De Beeldbouwers v.o.f.
 Ballast Nedam 
DEFINITIEF
 09-10-2017

Project: Imaging Center VUmc		
Onderdeel: Uitvoeringsplattegrond vegetatiedak 5e verdieping		
Opdrachtgever: BOKO B.V.	Projectnr.: P15.052.LD Tek. nr.: P15.052.LD.U001 Bladnr.: 1/2	Datum: 05-07-2017 Gewijzigd: 29-08-2017 04-09-2017 05-10-2017
Schaal: 1:100 Formaat: A1 Getekend: RB	Paraaf acc. opdrachtgever:

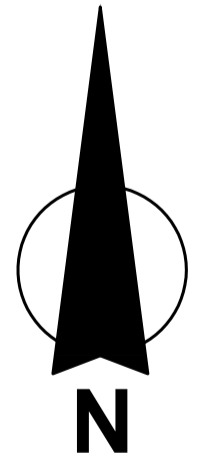
Opmerking:
 Onder Quenckpijpen (uitlaten / noodoverstorten stikstofkoeling wordt op verzoek van de opdrachtgever toch mos-sedum i.p.v. grind aangebracht. Eventuele schade aan het meandervegetatiedak en/of afsterven van het sedum in dit gebied is uitgesloten van garantie. De volledige kosten voor het renoveren c.q. vervangen van het sedum zijn ten alle tijden voor rekening van de opdrachtgever.

alle maatvoeringen rondom is uit de as ; dak-tegel-oppervlak "steekt hier 50mm" doorheen ; zie det.V004

er worden geen daktegels rond de hwa uitgevoerd ; er wordt een controleschacht 350x350mm toegepast met daaromheen 500mm grind Dit is de juiste oplossing, conform de Optigroen verwerkingrichtlijnen
